Analyse des modifications proposées par BC Hydro à la conception de la centrale et du déversoir pour le projet d'énergie propre du site C

Juin 2018

Figure 2. Dessin conceptuel de la centrale et du déversoir selon la conception modifiée

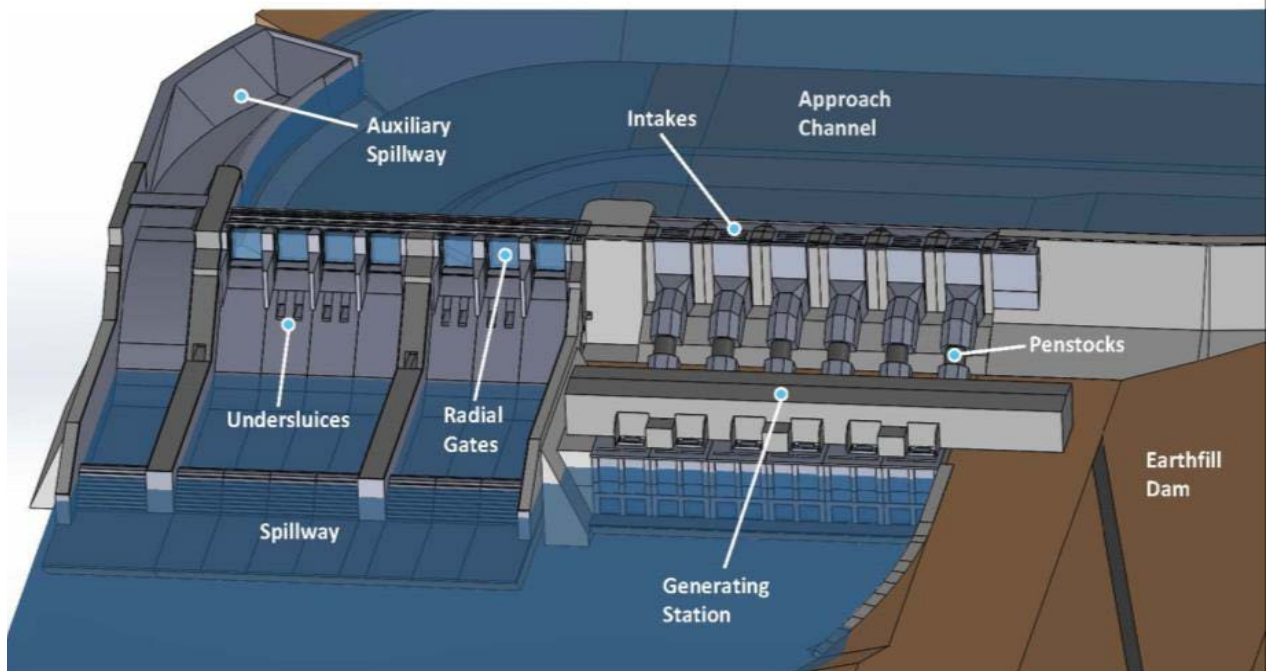
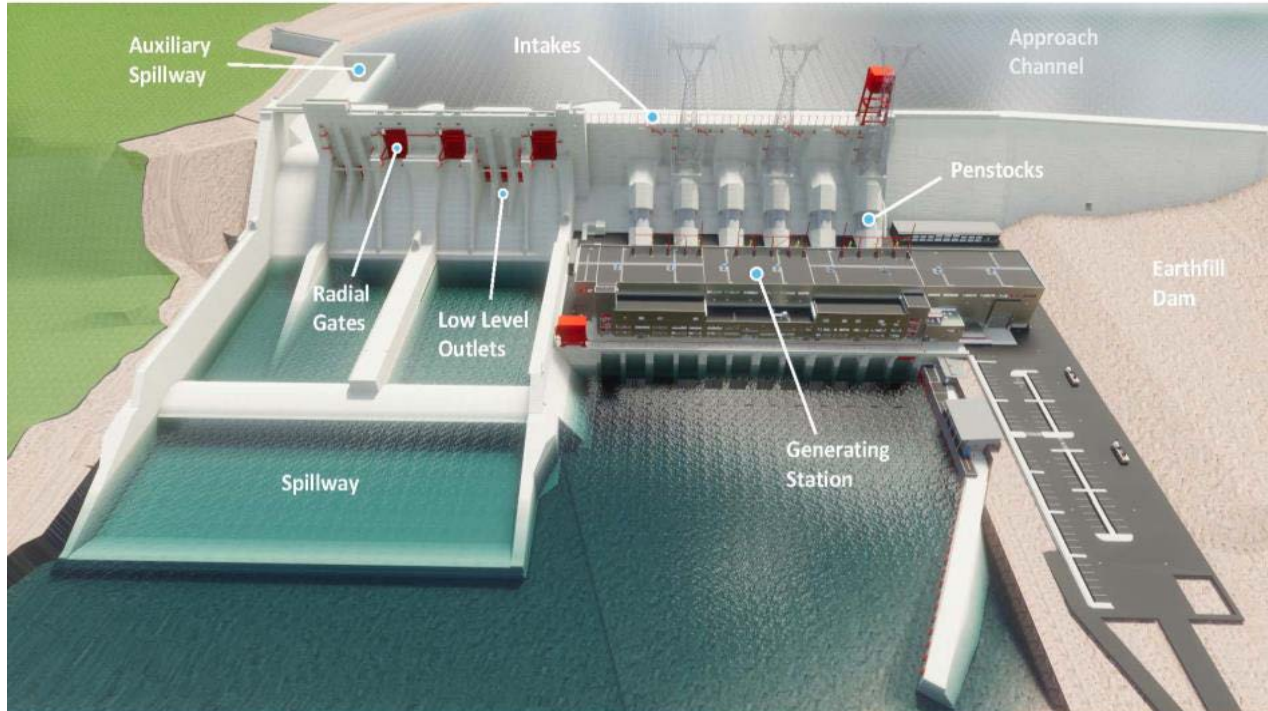
BC Hydro propose des changements à la conception de la centrale et du déversoir. Ces changements pourraient modifier l'évaluation initiale des effets environnementaux négatifs sur les composantes valorisées suivantes : le poisson et son habitat, les oiseaux migrateurs et les espèces en péril inscrites à la liste fédérale, l'utilisation actuelle des terres et des ressources à des fins traditionnelles, ainsi que les ressources archéologiques et patrimoniales. Les modifications de conception proposées sont illustrées aux figures 1 et 2.

Dans l'étude d'impact environnemental, BC Hydro a précisé que les transformateurs seraient situés en aval de la centrale. BC Hydro a plutôt proposé que les transformateurs soient situés sur une plateforme de transformateurs en amont de la centrale. Cela éliminerait le risque de déversement d'huile dans le canal de fuite en cas de défaillance massive d'un transformateur et réduirait la pollution sonore en aval de l'installation.

L'étude d'impact environnemental décrit une conception de déversoir assorti de sept vannes radiales, huit vannes sous l'eau (vannes couvertes) et un déversoir auxiliaire pour fournir une capacité d'écoulement supplémentaire dans l'éventualité peu probable qu'une partie ou la totalité des sept vannes de déversement deviennent inutilisables en cas d'urgence. La modification de conception proposée par BC Hydro prévoit trois vannes radiales, six sorties de faible niveau et un déversoir auxiliaire. Ces changements devraient optimiser la capacité du déversoir et réduire les pressions hydrauliques indésirables en rétrécissant la largeur du déversoir et en abaissant le niveau du bassin de tranquillisation. BC Hydro s'attend à ce que cette modification améliore la sécurité et la fiabilité de fonctionnement du déversoir.

La conception révisée permettrait d'augmenter la capacité de décharge au niveau d'élévation normal du réservoir. Selon la conception de l'étude d'impact environnemental, la capacité du déversoir au niveau de remplissage maximal, soit 461,8 mètres, serait de 10 100 mètres cubes par seconde (m^3/s). La conception révisée augmente cette capacité de 900 m^3/s à 11 000 m^3/s . Par conséquent, le déversoir est moins susceptible d'augmenter (excessivement) le niveau d'eau du réservoir dans des scénarios de débit extrêmement élevés. La capacité du déversoir à laisser passer plus d'eau au niveau d'élévation normal du réservoir réduira la durée des inondations extrêmes, ce qui atténuera par conséquent l'ampleur et la durée de toute surcharge éventuelle supérieure à 461,8 mètres.

L'étude d'impact environnemental a également décrit le déversoir comme ayant une capacité de débit de 17 300 m^3/s au niveau de crue maximal de 466,3 mètres. Il s'agit du niveau maximal admissible du réservoir pendant la crue la plus grave susceptible de se produire dans ces conditions raisonnables. Étant donné que la conception révisée du déversoir de BC Hydro laisserait passer un plus grand volume d'eau à des élévations normales, le niveau de crue maximal de 466,3 mètres serait encore moins probable, à savoir moins de 1 sur 1 000 ans. Dans l'éventualité de ce rare événement, la capacité de débit du déversoir révisé, soit 16 700 m^3/s , permettrait d'écouler en toute sécurité le volume de crue maximal probable et maintiendrait le niveau du réservoir en deçà de 466,3 mètres.

Le *Règlement désignant les activités concrètes* en vertu de la LCEE 2012 détermine les activités qui constituent des projets désignés pouvant nécessiter une évaluation environnementale. En soi, les modifications proposées à la conception du projet ne sont pas des activités physiques décrites dans le Règlement. Par conséquent, l'Agence a déterminé que les modifications ne constituent pas un projet désigné nouveau ou différent pouvant nécessiter une nouvelle évaluation environnementale.

L'Agence accepte la décision du promoteur selon laquelle les modifications de conception apportées à la centrale et au déversoir n'auraient pas d'autres effets environnementaux négatifs sur le poisson et l'habitat du poisson tels que définis dans le cadre de l'évaluation environnementale originale. L'Agence ne propose donc aucun changement aux mesures d'atténuation déjà énoncées dans l'évaluation environnementale.
